EL MINISTERIO DE MINAS Y ENERGÍA

“Por la cual se aclaran condiciones de exigibilidad del etiquetado de algunos requisitos establecidos en el Anexo General del Reglamento Técnico de Etiquetado – RETIQ.”

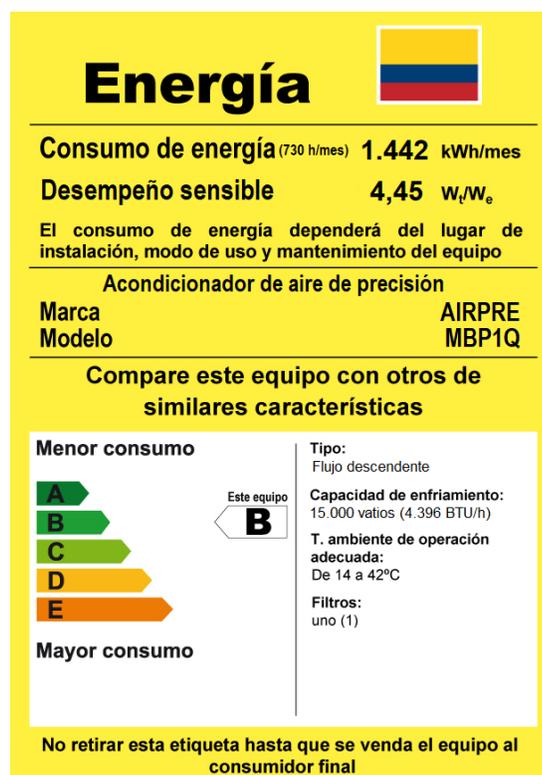
Etiquetas genéricas de modelos de unidades condensadoras: Éstas son exigibles en procesos de importación, así como en toda cotización y transacción de compraventa de equipos propuestos como base de sistemas e instalaciones destinados para uso final:

a. La denominación del tipo de equipo al cual corresponde la etiqueta, así: **Condensadora - Acondicionador de Aire**, si es para combinación uno a uno, o **Condensadora - Sistema Acondicionador de Aire**, si es Multisplit.

b. Una leyenda que diga **"Modelo"** y en frente, precedido por un espacio, especificar el modelo de la condensadora seguido por un guion "-" y el tecto **"Cert"**, señalando el número de certificado de producto, o el texto **"Dconf:"** y el número de la Declaración de Conformidad, correspondiente con el equipo etiquetado.

Figura 7.5. Ejemplo de etiqueta para Acondicionadores de Aire hasta 10.540 W de capacidad de enfriamiento.

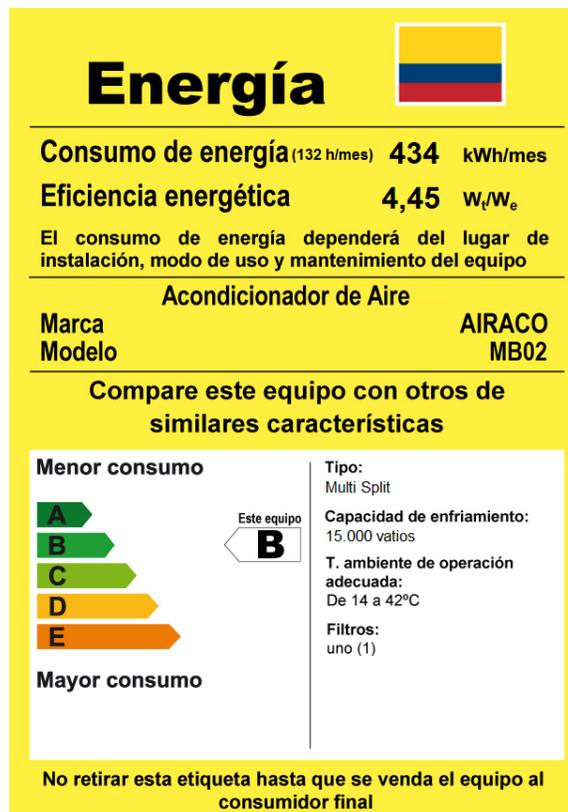
3) Se modifica el numeral 7.2 “INFORMACIÓN COMPARABLE” del artículo séptimo del RETIQ en donde se elimina el requisito del reporte y evaluación de la presión sonora para los equipos acondicionadores de aire hasta 10.540 (W), quedando como sigue:

4) Se modifica la etiqueta ejemplo, para la información comparable para los equipos de acondicionamiento de aire, del numeral 7.5, quedando como sigue:

Figura 8.5 a. Ejemplo de etiqueta para Acondicionadores de Aire tipo precisión.

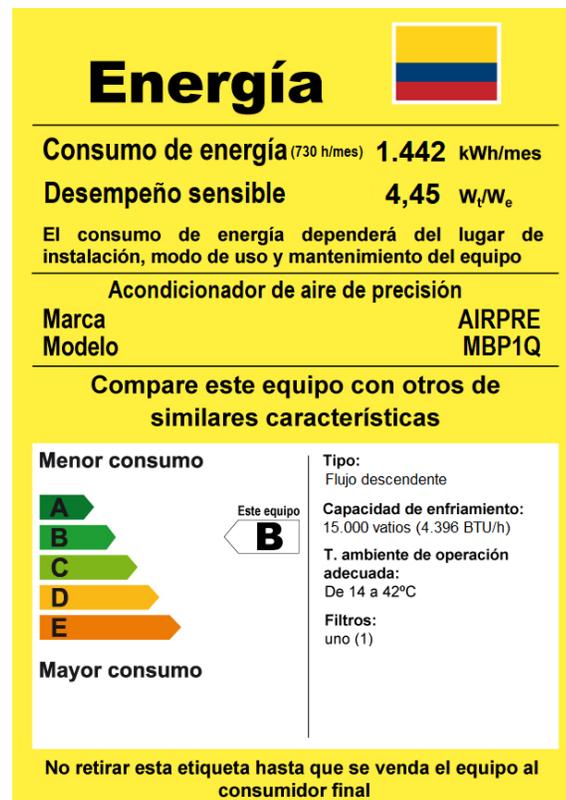
6) Se modifican las etiquetas ejemplo, para la información comparable para los acondicionadores de aire del numeral 8.5, quedando como sigue:

Figura 16.5 b. Ejemplo de etiqueta para Gasodomésticos para cocción de alimentos – Mesa de trabajo y gratinador – Horno.

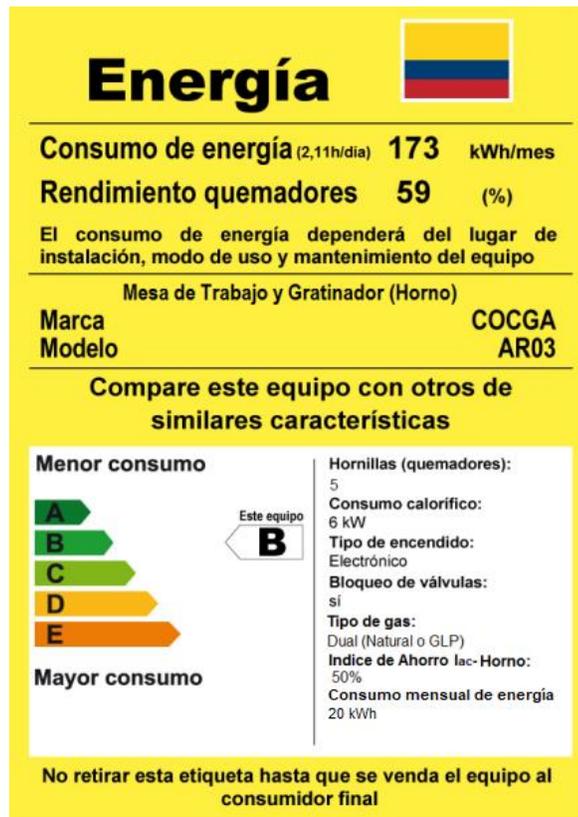
9) Se modifican las etiquetas ejemplo para gasodomésticos para cocción de alimentos, del numeral 16.5, quedando como sigue:
